六ヶ所再処理工場のガラス溶融炉 レンガの耐震評価の問題について原燃から回答

日本原燃は、六ヶ所再処理工場の設工認申請で、ガラス溶融炉の耐震評価における評価対象部位から、最も内側の耐火レンガを除いている。この問題について、11月10日に原燃へ質問書を出したところ、11月21日に文書回答があった。「レンガの脱落は熱応力によるもの。レンガの劣化の調査は、溶融炉が高線量のため、カメラで表面を見ただけ。耐震評価は最外側のケーシングのみを対象にし、レンガは外している」という内容だ。つまり、レンガの劣化の実態を把握することは不可能である。レンガが劣化している事実を認めながら無視し、レンガを耐震評価から外している。これらのこととははっきりした。ガラス溶融炉は、超危険な高レベル放射性廃液を扱う重要な設備だ。ずさんな評価は許されない。レンガの劣化を考慮し、レンガを含めて耐震評価すべきだ。

図 2 ケーシング温度への熱影響確認結果 (2010.7.28 原燃報告 17 頁より)

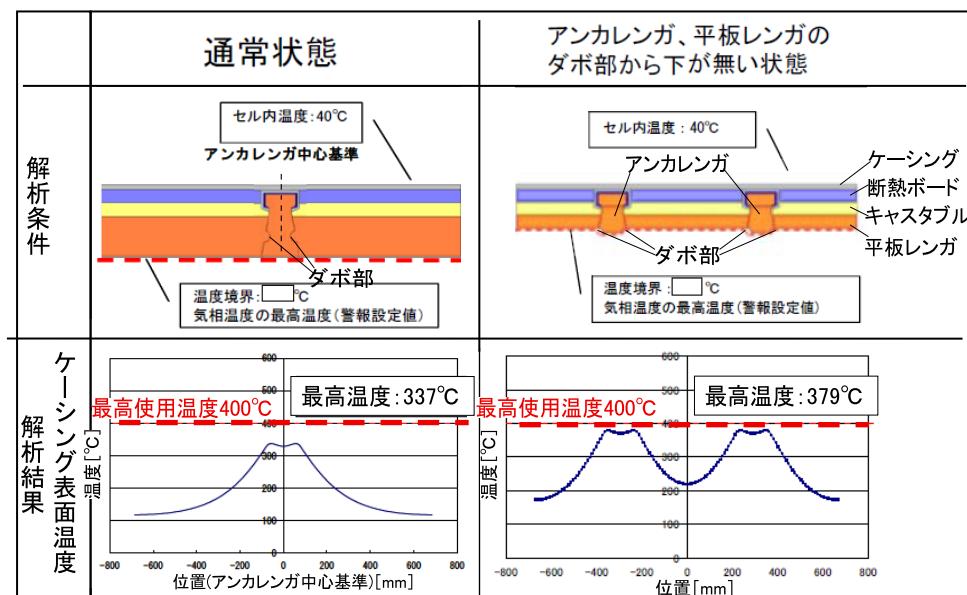
原燃は、ケーシング (SUS304 製) の耐震評価の際、評価条件としてケーシングの最高使用温度は 400°C と設定している。レンガに全く損傷等のない状態で、ケーシングの運転時の最高表面温度は 337°C と評価している (図 2 の左)。天井のアンカレンガ、平板レンガのダボ部より下が全て脱落した状態では 379°C に上昇するものの、400°C を下回るので大丈夫と評価している (図 2 の右)。しかし、地震により、ダボ部から上、キャスタブル、断熱ボードにも亀裂等が生じた場合の評価はしていない。この場合、400°C を超す可能性があるのではないかと評価すべきだ。

また、側壁は約 1200°C の溶融ガラスと直接に接するため、天井レンガよりも厳しい条件に置かれている。地震で側壁レンガ等の亀裂などが拡大すれば、高温の溶融ガラスがレンガ等の亀裂に流れ込み、ケーシングに接近することになる。

そうなればケーシングが 400°C を超す可能性があるのではないか。このことも評価すべきだ。

回答は「ケーシングの耐震評価の際、レンガを付加荷重として扱っているため、レンガの影響は考慮している」というものだった。地震によるレンガの損傷等の拡大がケーシングの耐震性に影響を与えるのではないかという質問に対する回答になっていない。
